### 変更届出書

グッデイ南福岡店  
福岡市博多区西月隈一丁目11番26号

#### 2 変更しようとする事項

##### ① 廃棄物等の保管施設の位置及び容量 (変更前)

資料-1 建物位置図 (広域図)

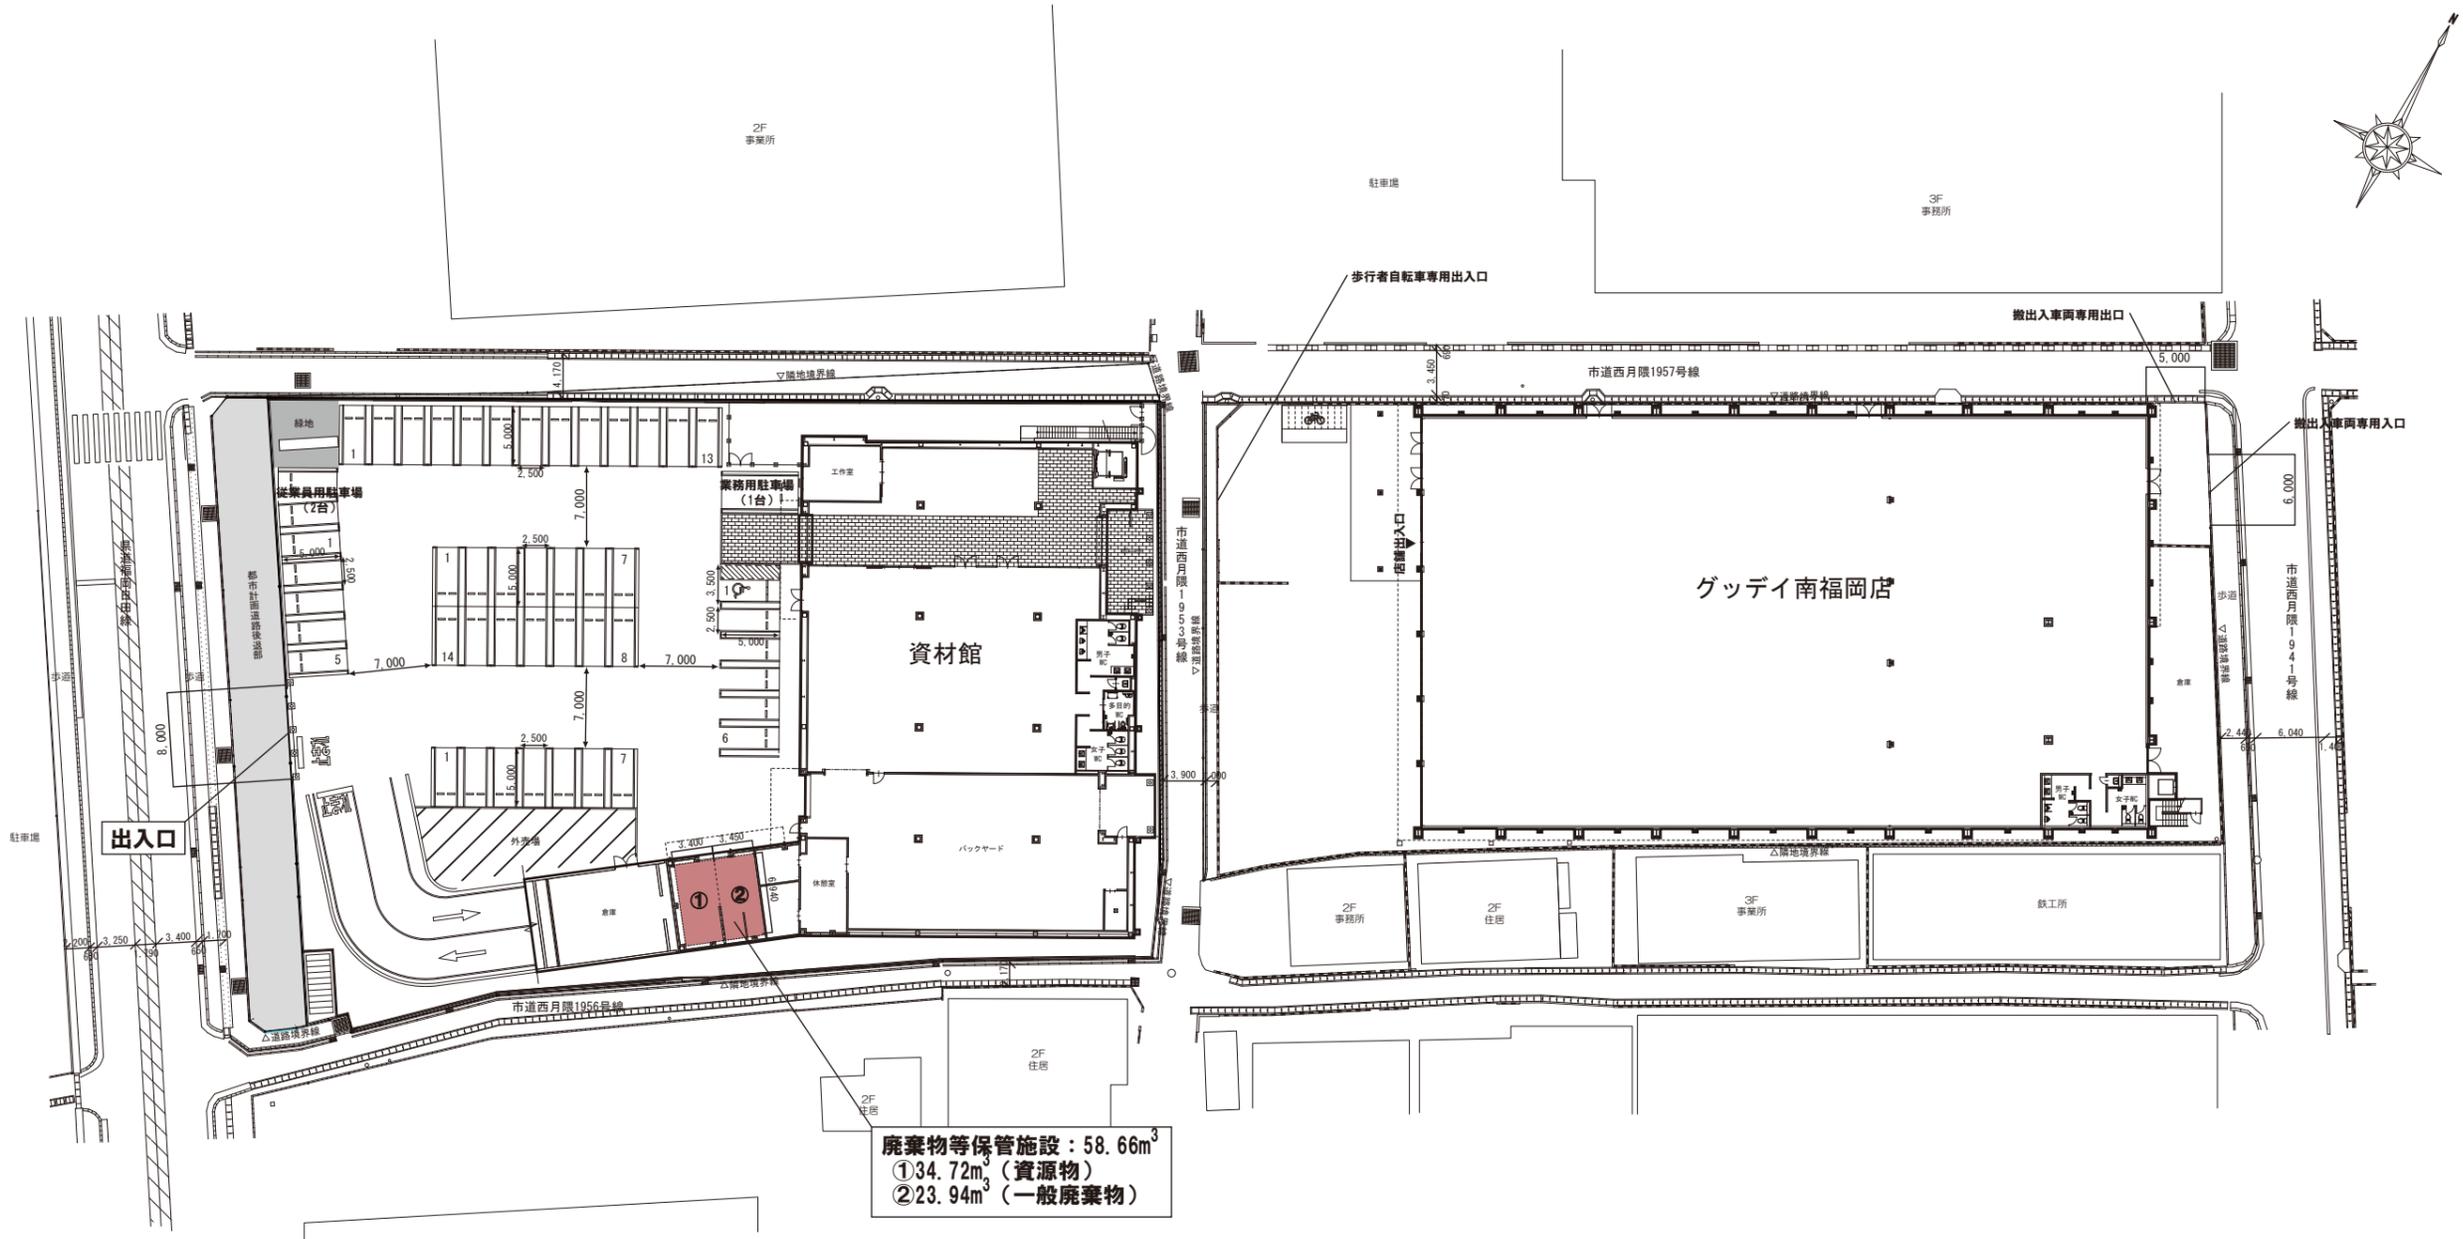
廃棄物等保管施設：58.66<sup>3</sup>  
 ①34.72<sup>3</sup>（資源物）  
 ②23.94<sup>3</sup>（一般廃棄物）

平面图

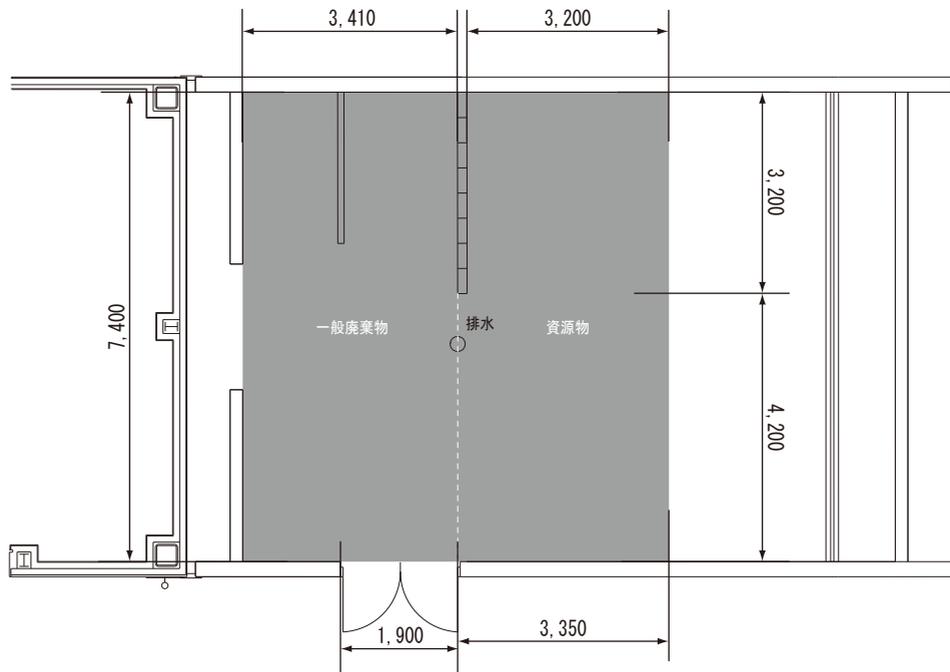
位 置	容 量
一般廃棄物	資材館南側 〔資料-4 建物配置図 (変更後) 上・廃棄物等保管施設〕	25.23m <sup>3</sup>
資源物	資材館南側 〔資料-4 建物配置図 (変更後) 上・廃棄物等保管施設〕	36.46m <sup>3</sup>
	合 計	61.69m <sup>3</sup>

$$3.20\text{m} \times 3.20\text{m} = 10.24\text{m}^2$$

$$4.20\text{m} \times 3.35\text{m} = 14.07\text{m}^2$$

$$\text{計} = 24.31\text{m}^2 \text{ (資源物)}$$

$$7.40\text{m} \times 3.41\text{m} = 25.23\text{m}^2 \text{ (一般廃棄物)}$$

$$24.31\text{m}^2 \times \text{H}1.5\text{m} = 36.46\text{m}^3 \text{ (資源物)}$$

$$25.23\text{m}^2 \times \text{H}1.0\text{m} = 25.23\text{m}^3 \text{ (一般廃棄物)}$$

$$\text{計} = 61.69\text{m}^3$$
